ACCESSIBILITE DES ERP AUX PERSONNES HANDICAPEES

Etablissement concerné	BATIMENT LOCATAIRES 10-12 BOULEVARD DU ROI RENE 49000 ANGERS	N° d'affaire: HAF4866/1 Référence du rapport : 215B0/15/4723
Client	CCI DE MAINE ET LOIRE	Date du rapport : 09/10/2015
Accompagnateur	M. Nicolas	Date de la visite : 01/09/2015
Chargé de l'affaire	M. PORTIER Jean , Tél : 02.41.68.67.00 mail : jean.portier@socotec.com	Signature :

FICHE N° 3

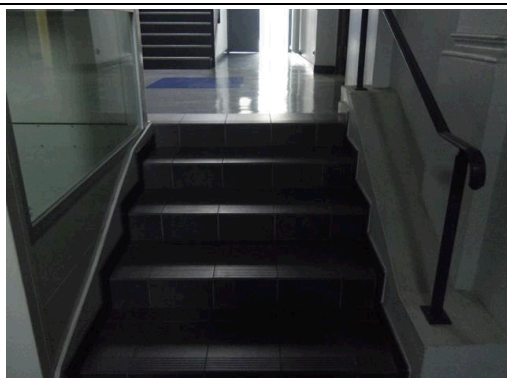
Localisation : Escalier entrée principale

Observations : Escalier non adapté.

Mettre l'escalier en conformité avec le §7.1.II 2° et 3°

Mise en place d'une bande d'éveil à la vigilance en partie haute.

Mise en place de nez de marche sur chaque marche.

Mise en place d'un contraste visuel sur la première ainsi que sur la dernière contre-marche.

Rallongement des main-courantes sur une largeur de 1 giron en haut et en bas de l'escalier.

Mise en place d'une deuxième main-courante si l'escalier à une largeur de plus de 1 m.

FICHE N° 6

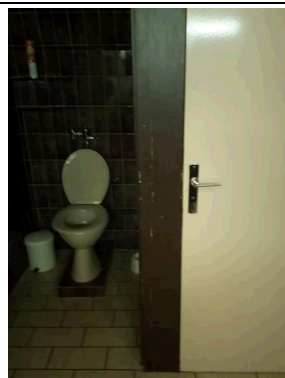
Localisation : Sous-sol,
Sanitaire dans les étages.

Observations : Absence de sanitaire totalement adapté.
Urinoirs à même hauteur.

Sanitaire à mettre en conformité avec article 12

Si les sanitaires ne sont pas accessibles au public, mise en place d'une signalétique indiquant "réservé personnel".

Si les sanitaires sont accessibles, un des urinoirs par batterie doit se trouver à une hauteur différente des autres. Les sanitaires adaptés avec cabinet d'aisance doivent comporter :

- un sigle sur la porte,
- un lave-mains avec plan supérieur situé à une hauteur de 0,85 m maximum
- une barre d'appui horizontale située entre 0,70 et 0,80 m de hauteur
- un espace d'usage de 0,80 x 1,30 m situé latéralement au cabinet d'aisance.
- Tous autres équipement à une hauteur comprise entre 0,90 et 1,30 m.
